Fra: Bjørnar Vatnøy <bjornar.vatnoy@gmail.com>
Sendt: 23. april 2018 10:28
Til: Eilin Houlison Molvik
Emne: Gnr: 137 Bnr 127 Viser til telefonsamtale 17.04.18 endringer
Kubbaleitet 14

Viser til telefonsamtale 17.04.18 vedrørende spørsmål om endringer med byggetiltak i Kubbaleitet 14 og sender med dette endringsmelding på disse tiltakene:

Passasje:

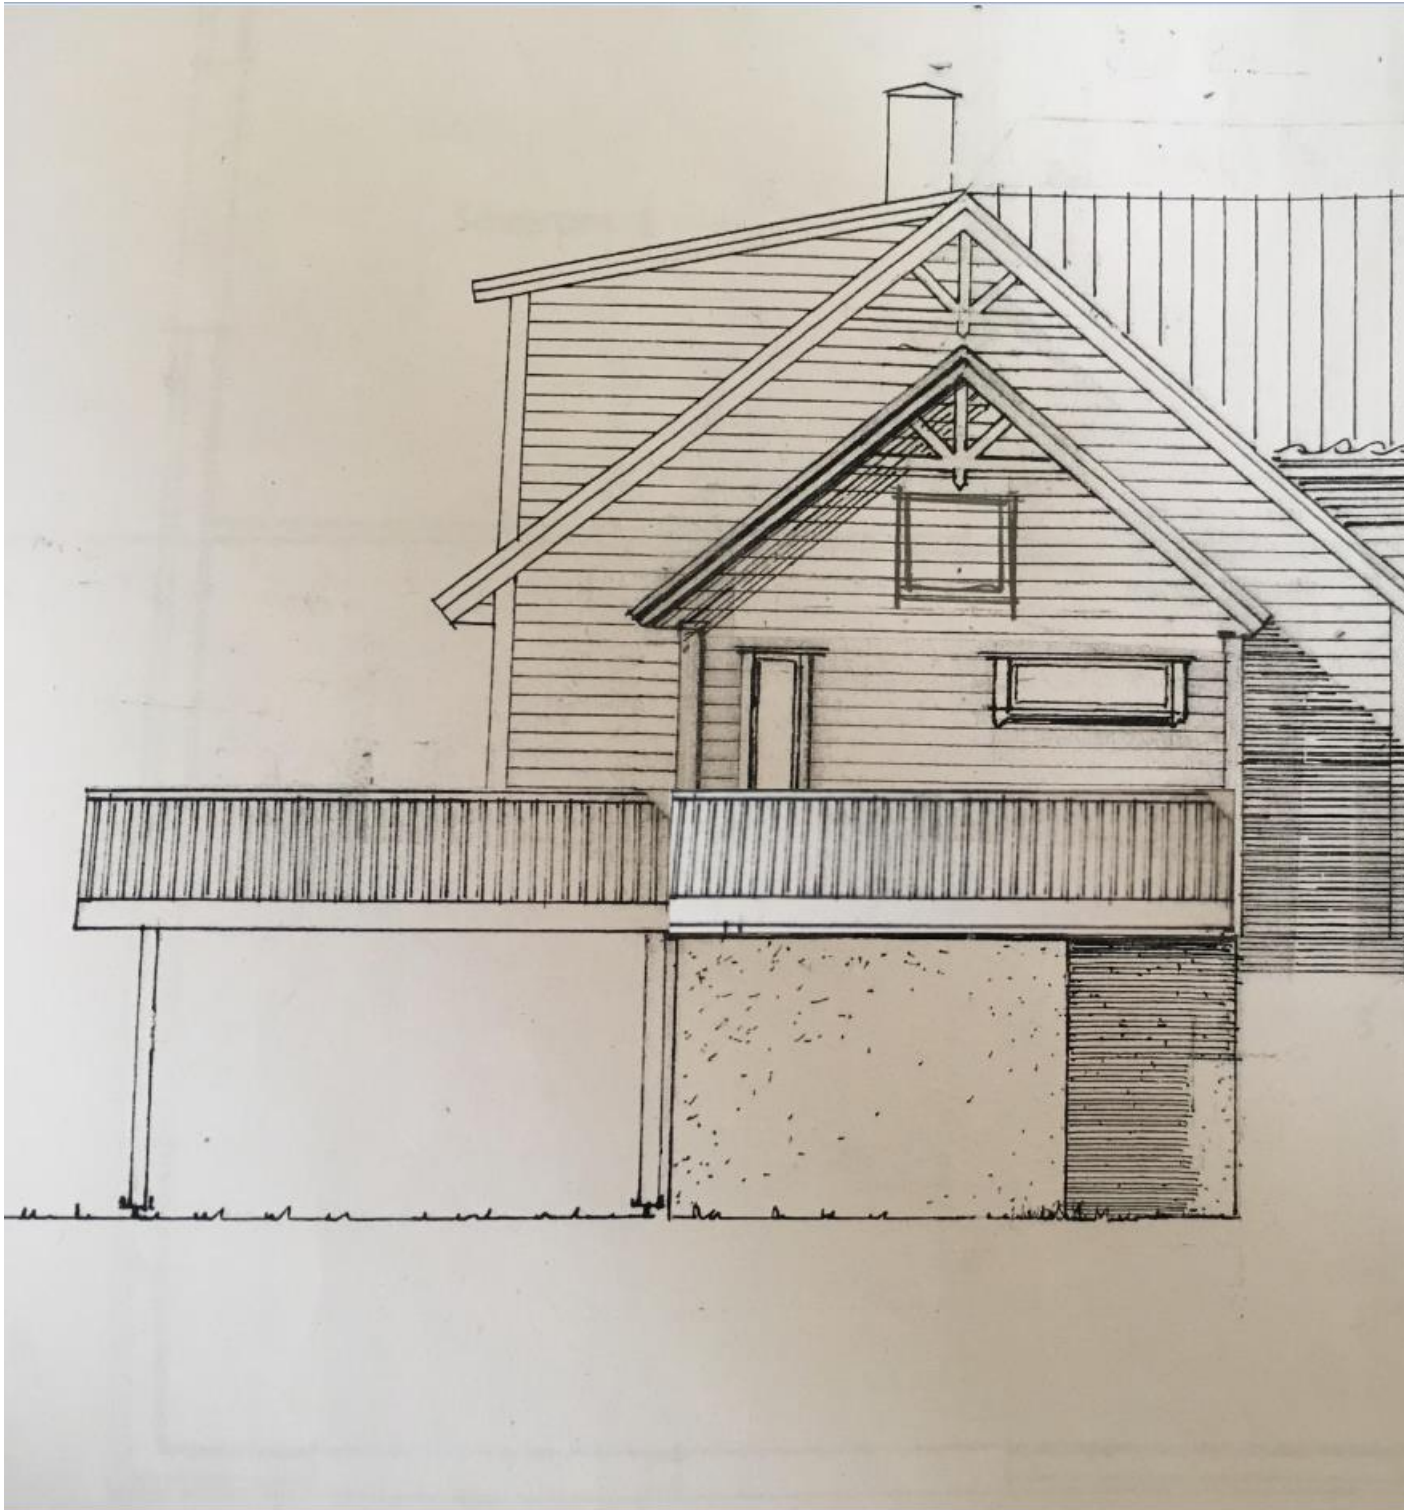
Den tredje og siste endringen vi ønsker å gjøre er å lage en passasje som gjør at vi kan gå fra baksiden av huset, langs husveggen og frem til terrassen. Passasjen skal være 120 cm bred. Se vedlagt tegning.
